PARECER 0039/2023 – CEIV
COMISSÃO PERMANENTE DE ANÁLISE DE ESTUDO DE IMPACTO DE
VIZINHANÇA (CEIV)

() Primeira Análise – Parecer nº 002/2023-CEIV – 08/02/2023
(X) Segunda análise – Parecer nº 039/2023 – CEIV - 16/11/2023

Processo Administrativo nº: ARQ.01.00000503/EIV.000013

Projeto: Edifício Viva Green View

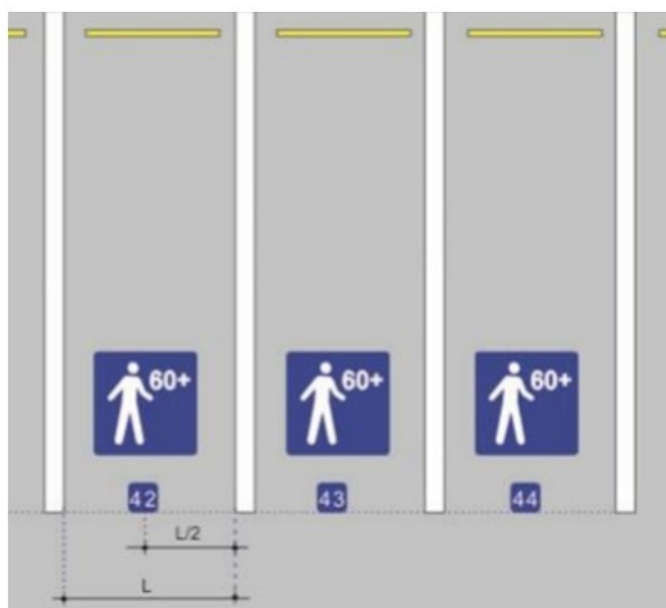
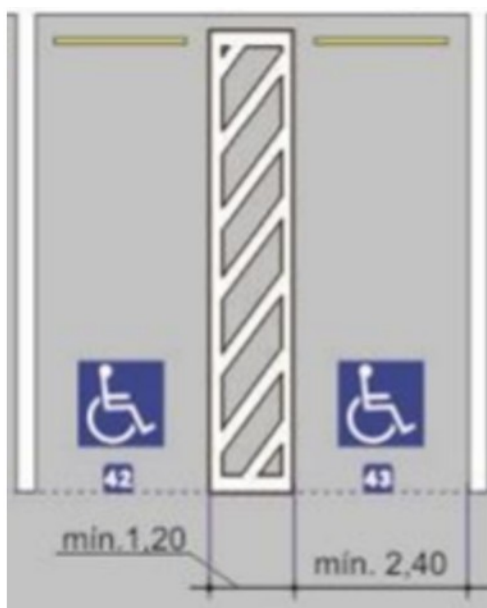
b) Para o estacionamento privado de uso público (EPP) são indicadas 58 vagas no subitem 2.1 e na Imagem 03 (subitem 2.2), 61. Compatibilizar.

2ª Consideração CEIV: Atendido, porém é necessário acrescentar 1 vaga PNE no estacionamento EPP e no privado, visto que o arredondamento do cálculo de número de vagas será feito considerando-se o número imediatamente superior. Ademais, nas pranchas referentes ao estacionamento é necessário rever e acrescentar as dimensões e as sinalizações horizontais e verticais das vagas de PNE e Idoso, do Símbolo Internacional de Acesso – SAI, do Símbolo de Idoso, e das numerações das vagas PNE/Idoso, conforme Resolução Contran nº 965/2022 (anexos) e imagens a seguir

1ª Complementação: Ajustado: Serão 59 vagas para o estacionamento EPP.

Figura 5

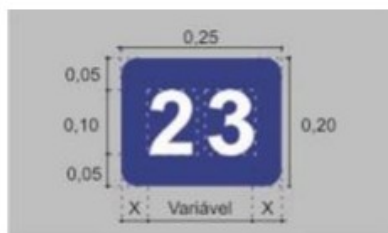
Todas as vagas reservadas em áreas de estacionamento privado de uso coletivo devem ser numeradas. O numeral deve ter altura de 0,10m, na cor branca, inserido num retângulo azul, conforme exemplo de aplicação da Figura 5, exceto quando o pavimento for também azul, conforme Figura 6.

Modelo Tipo II

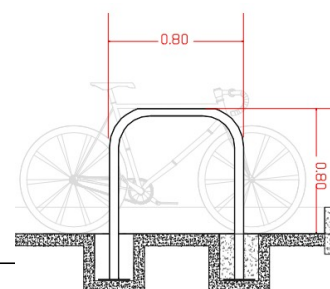
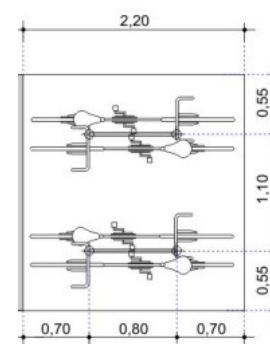
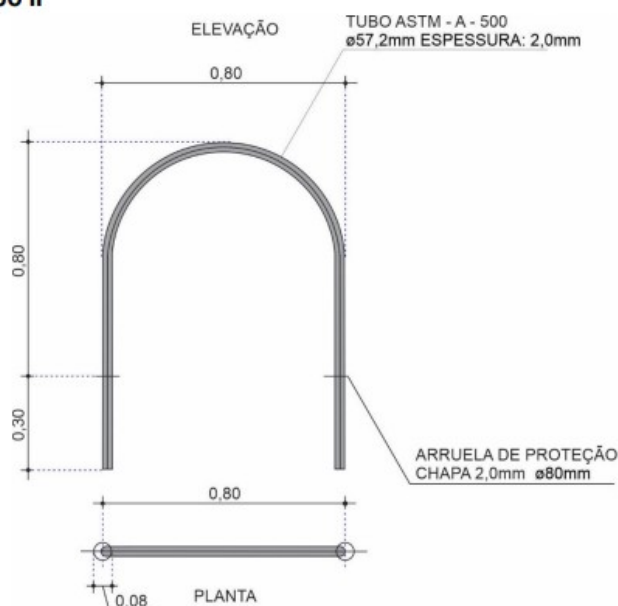
- Na figura 5 não é possível verificar a cota do rebaixo do meio-fio no 2º acesso. Corrigir;
- Em relação ao espaço destinado a bicicletas de uso público (capítulo 2.3.2.5), considerando que existe um projeto padrão de paraciclos da Secretaria de Planejamento Urbano, de acordo com o TIPO II do Manual de Sinalização Cicloviária do CONTRAN (Volume VII), as dimensões das imagens a seguir devem ser respeitadas e acrescentadas no projeto arquitetônico:
